Projekt SCHÖN HIER ZU SEIN		Datei Polinea 1	
KdNr:			
Ansicht	Maßstab	Datum	Planer
Diese Zeichnung ist Eigentum von Kaufmann Keramik GmbH Otto-Hahn-Str. 1 D 95111 Rehau

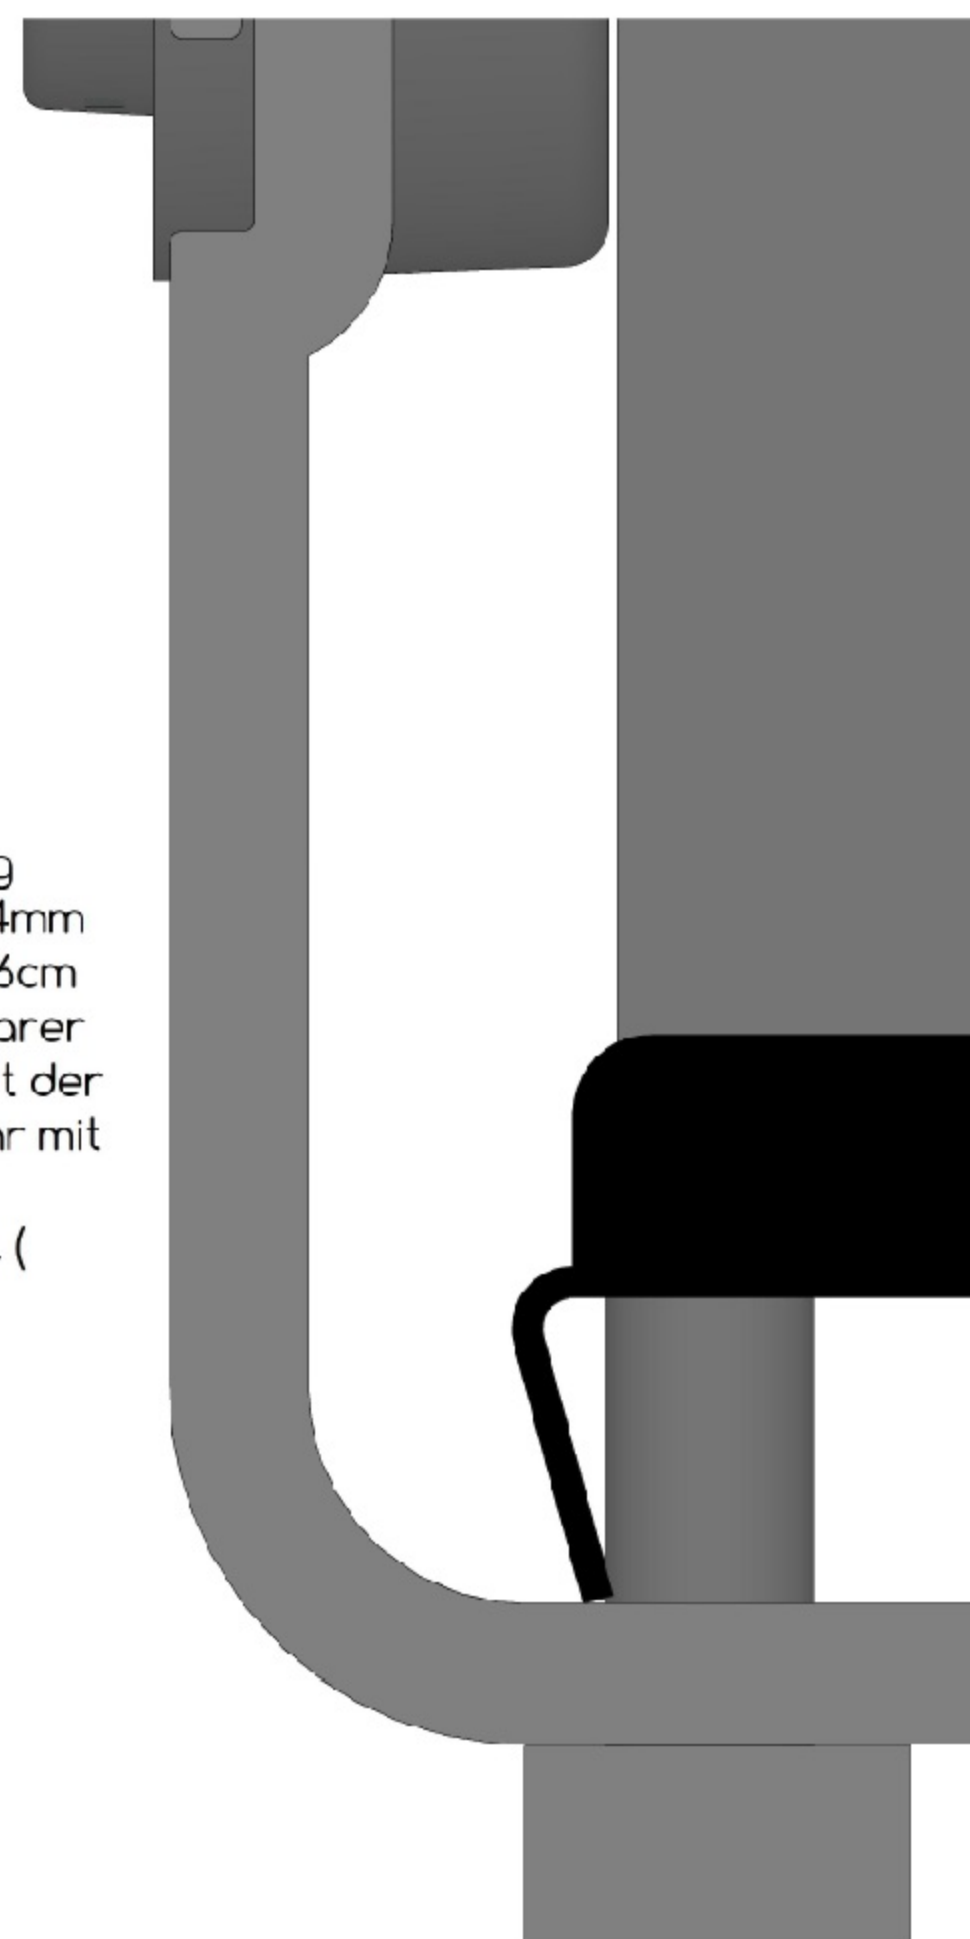
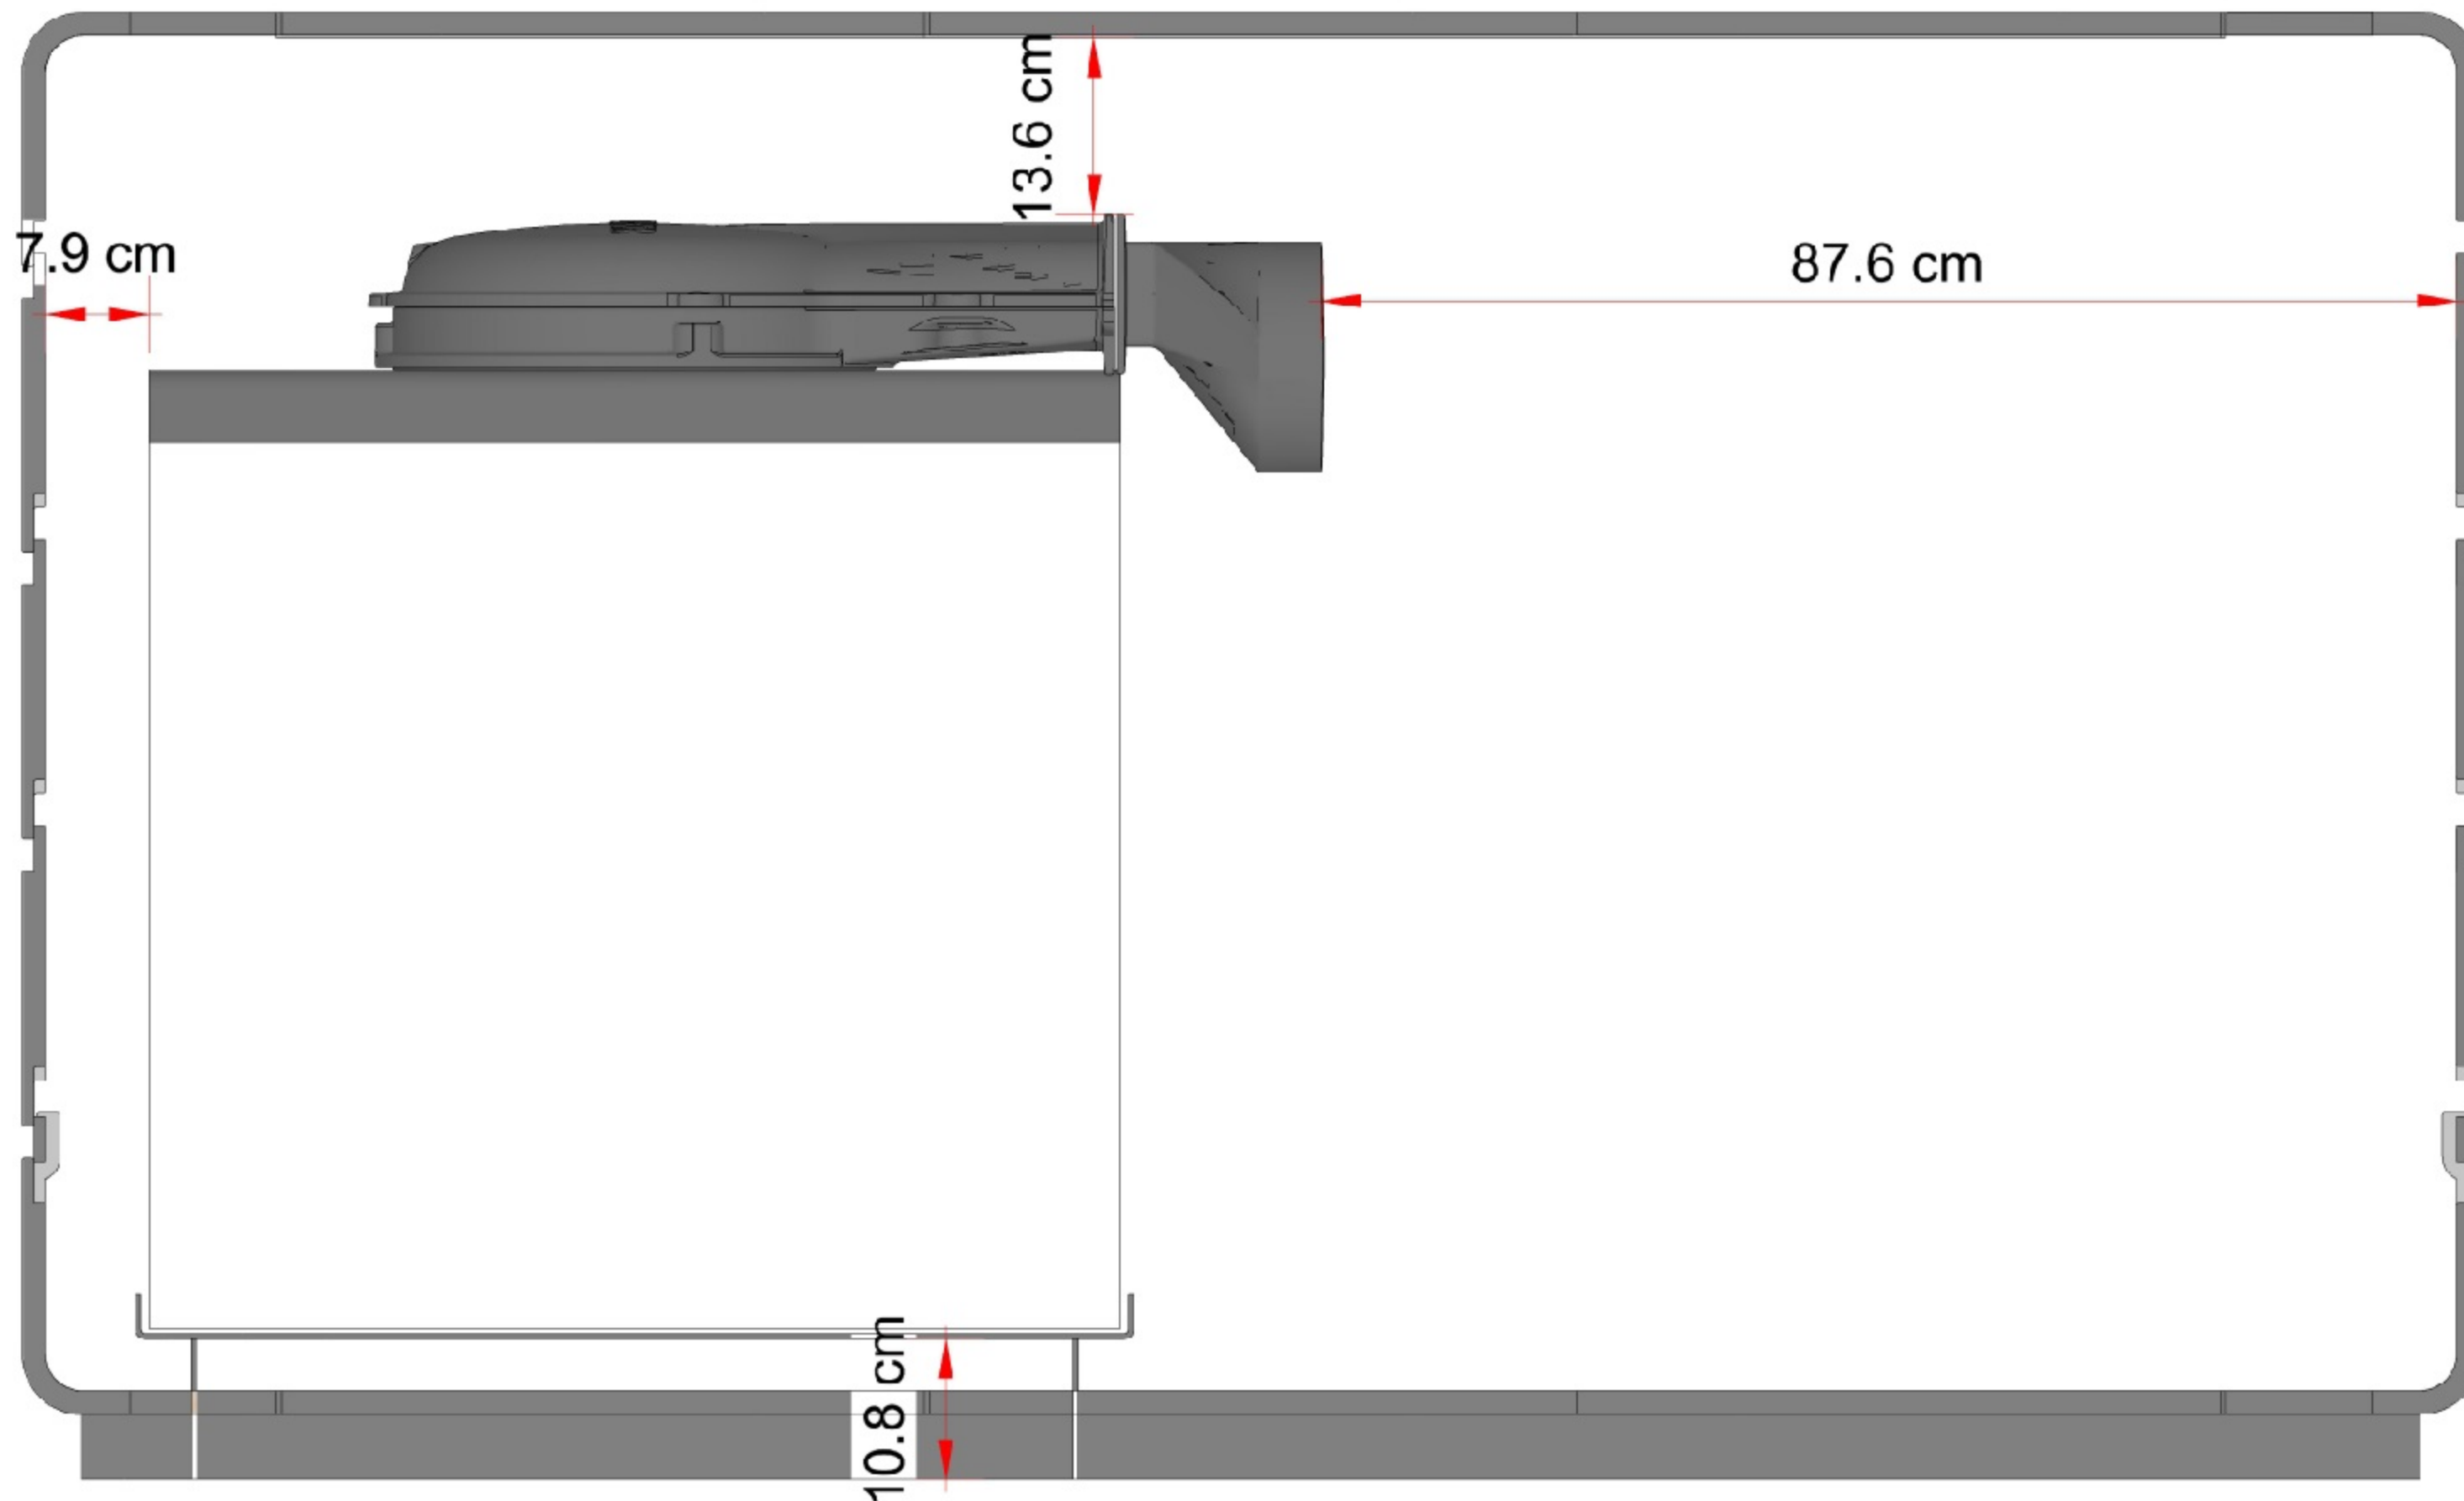
Tragrahmen steht NICHT
mehr in Boden und Sockel rein

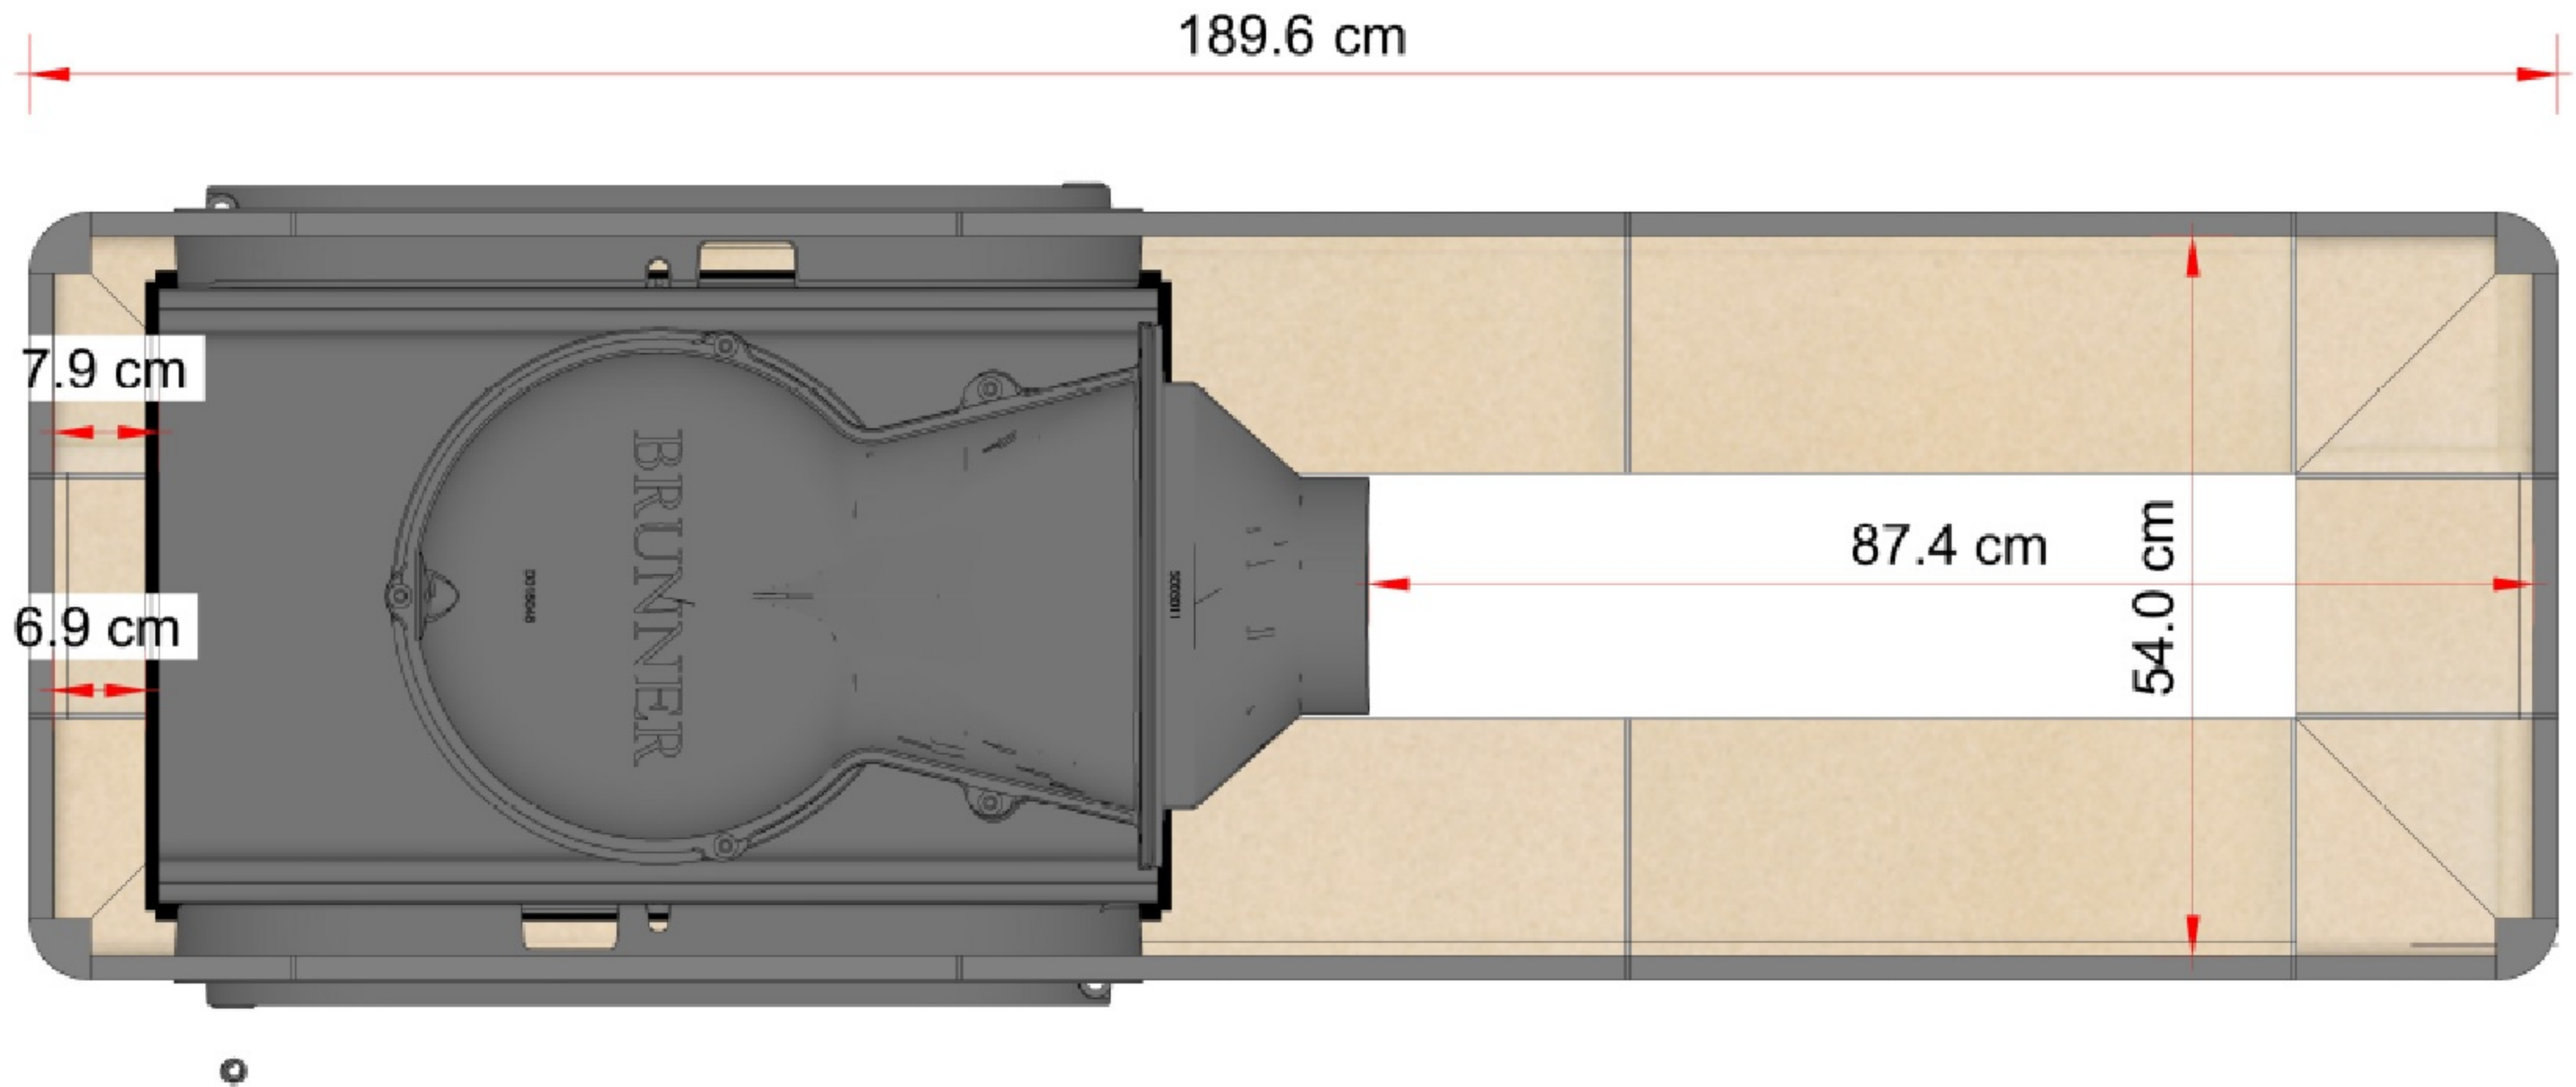
- Im Vergleich zur ursprünglichen Planung wurde der HKD 8 um 24mm höher gesetzt (von 21.6cm auf 24cm bis UK sichtbarer Scheibenrahmen) damit der Tragrahmen nicht mehr mit dem Boden bzw. dem Sockel in Konflikt steht. (siehe Blatt 003)
